DODATEK č. 3

KE SMLOUVĚ O DÍLO č. 2017-0609/OR ze dne 22.9.2017

„VZ – Obnova historické části Podmokel – etapa C“

**Příloha č. 1 dodatku č. 3 smlouvy o dílo č. 2017-0609/OR -
Změny závazku ze smlouvy dle § 222 ZZVZ rozděleny dle jednotlivých
odstavců s odůvodněním včetně mapky se zakreslením prací**

SITUACE - VÍCE/MÉNĚ PRÁCE

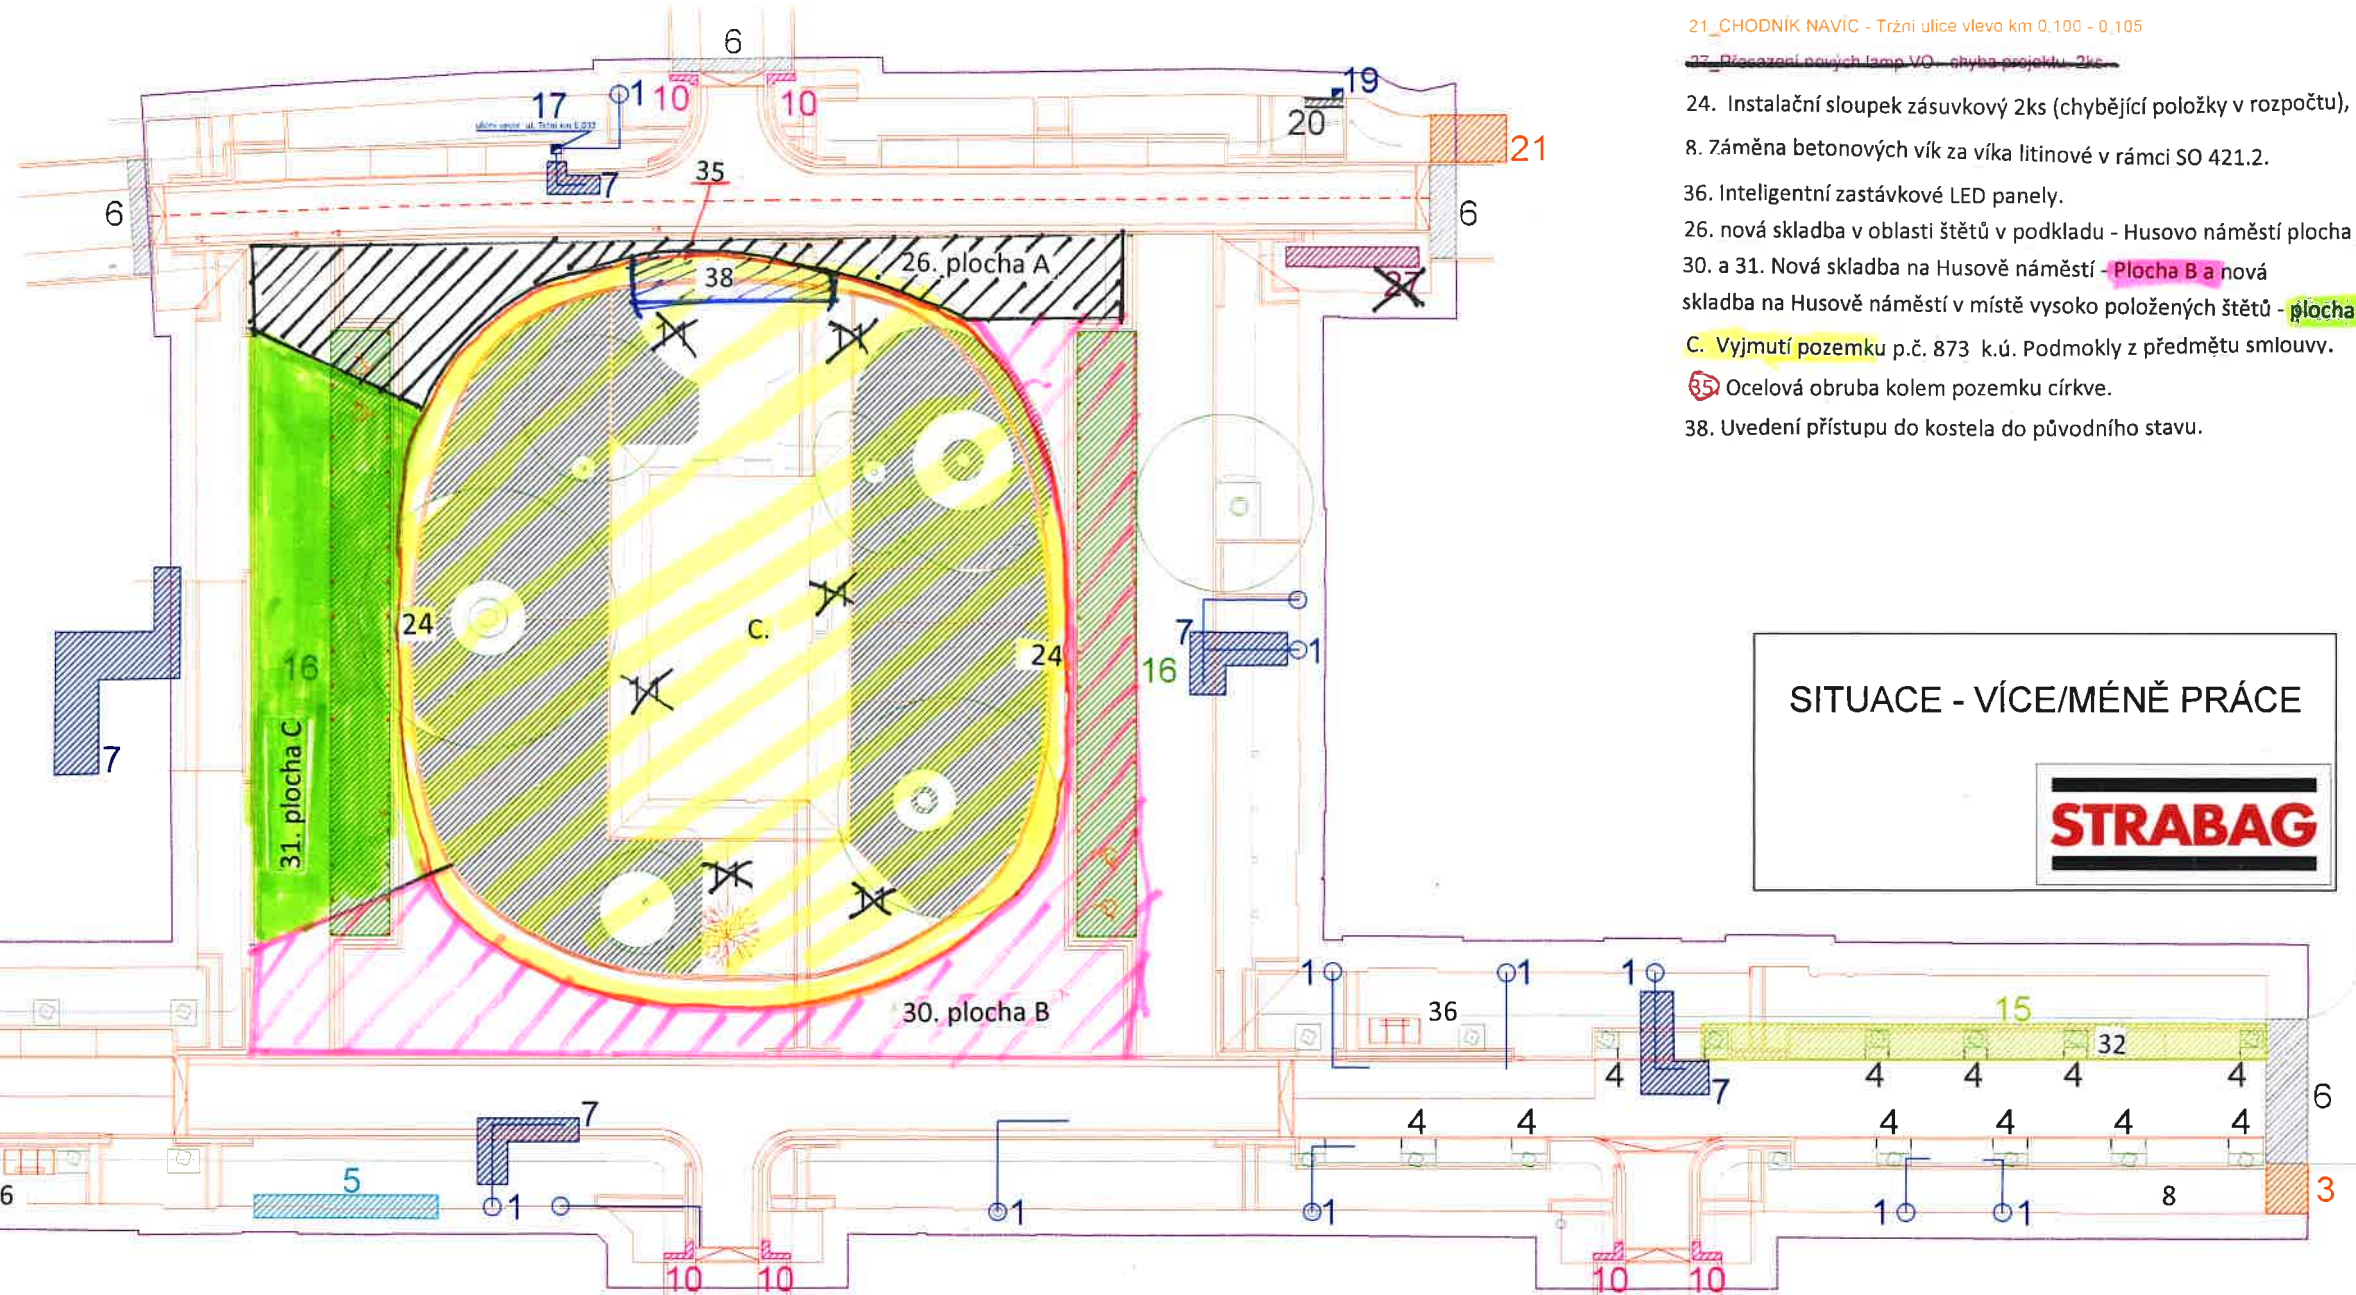
1_ usazení "gajgrů" vč. napojení na stávající kanalizaci

2_REALIZACE CHODNIKU NAVÍC NA ZU VLEVO (Roh u Bákardy - křižovatka Prokopa Holého a ulice Ruská)

3_PRODLOUŽENÍ NOVÉHO CHODNIKU - PROKOPA HOLEHO PRAVÁ STRANA KÚ

4_Změna parkovacích zářezek z betonových na nové kamenné z řezaných dílců

5_Usazení 3x provzdušňovacích mříží okolní zástavba na pozemku 917/1 - Prokopa holého km 0,055 - 0,071

6_Povrchy asfaltu navíc Prkopa Holého ZU a KÚ (km 0,300 a km 0,219), ulice Tržní ZU a KÚ (km 0,000 a km 0,095) + napojení ulice Tržní a Thomayerova

7_Čištění stávajících potrubí vč. kamerových zkoušek, průplachů a zkoušek průtoků

9_REALIZACE CHODNIKU NAVÍC NA ZU VPRAVO (naproti Bákardy)

10_Navýšení slepecké dlažby nad rámec projektu v křižovatkách Prokopa Hol.-Bezručova/Pizeňská a Tržní-Thomayerova

15_Navýšení prací a cen kvůli prostojům v kolizním vedení plynů v místě stromů

16_Změna projektu - změna z recykl. dlažby na dlažbu novou zl. 100 mm v oblasti parkovacích stání na Husově nám.

17_Uliční vpust' nad rámec projektu

19_Uliční vpust' nad rámec projektu - Ulice tržní levá strana km 0,090 (vjezd na parkoviště u Jordanky)

20_Nájezdny prah na výjezdu z parkoviště u Jordanky - Ulice tržní levá strana km 0,090

21_CHODNÍK NAVÍC - Tržní ulice vlevo km 0,100 - 0,105

24. Instalační sloupek zásuvkový 2ks (chybějící položky v rozpočtu),

8. Záměna betonových vík za víka litinové v rámci SO 421.2.

36. Inteligentní zastávkové LED panely.

26. nová skladba v oblasti štětů v podkladu - Husovo náměstí plocha A,

30. a 31. Nová skladba na Husově náměstí - **Plocha B** a nová

skladba na Husově náměstí v místě vysoko položených štětů - **plocha C,**

C. Vyjmutí pozemku p.č. 873 k.ú. Podmoky z předmětu smlouvy.

65 Ocelová obruba kolem pozemku církve.

38. Uvedení přístupu do kostela do původního stavu.
